# 放射性廃棄物処理場 設計及び工事の方法の認可申請(その7)

## 【第1編 保管廃棄施設に係る津波防護対策】

令和2年8月26日

日本原子力研究開発機構 原子力科学研究所

図-1.8 止水材、津波防護壁（屈曲部）の詳細図（第2保管廃棄施設）

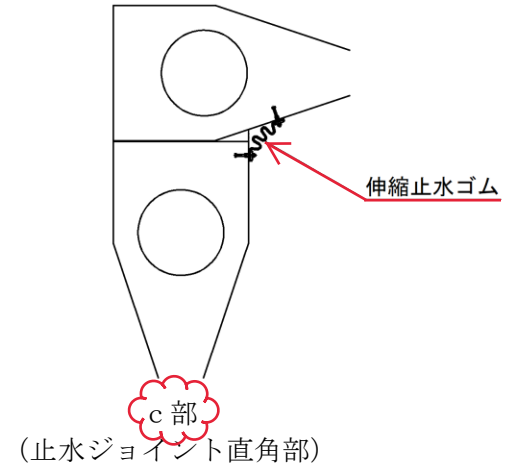
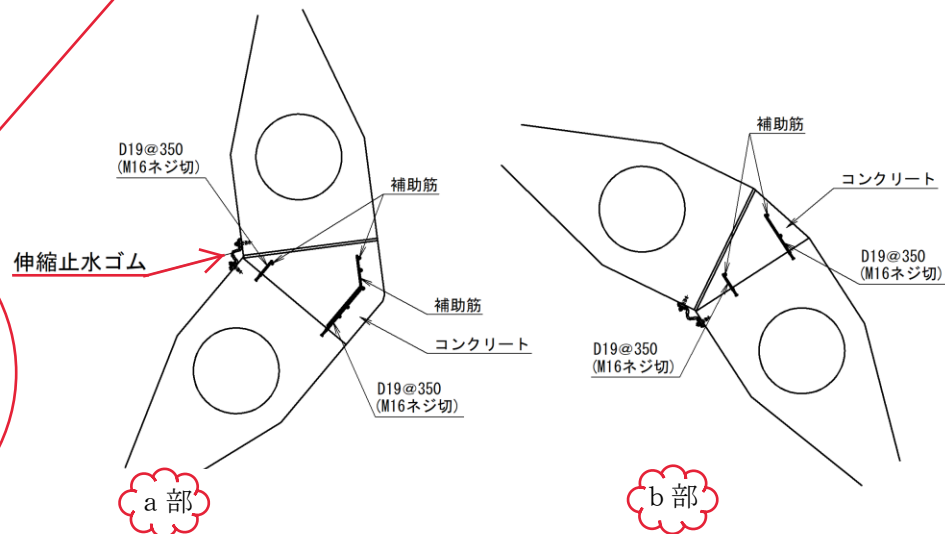
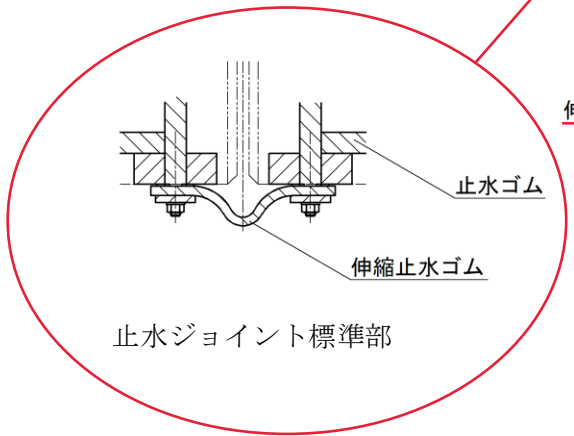
Q：使用前事業者検査で、機能及び性能の確認に係る検査を該当なしとしているが、止水材は外観検査だけでなく、止水性能を検査するのではないか？

津波防護壁(プレキャストコンクリート)同士の取合部に用いる止水ゴム、嵌合部に用いる止水ジョイントは、別紙1~4に示す部位に設置し密着する設計となっている。

また、津波防護壁とゲートの取合部の納まりに用いる止水ゴムについては、別紙5に示す部位に設置し密着する設計となっており、ゲートを閉じた後のロック機構にて、壁面と床面に止水ゴムを押し当てる設計となっている。

以上のことから、原則として、漏水は生じないものと考えている。

ゴム材料にはメーカー規格等に基づく伸縮性能を有する材料を使用して密着させるため、使用前事業者検査としては、外観検査のみで良いと判断している。なお、自主的な品質確認としては、ダム・堰施設検査要領(案)(ダム・堰施設技術協会)に基づき(別紙6)、可能な範囲で厚さ0.2~0.3mmのすきまゲージを挿入し、通過しないことを確認する。
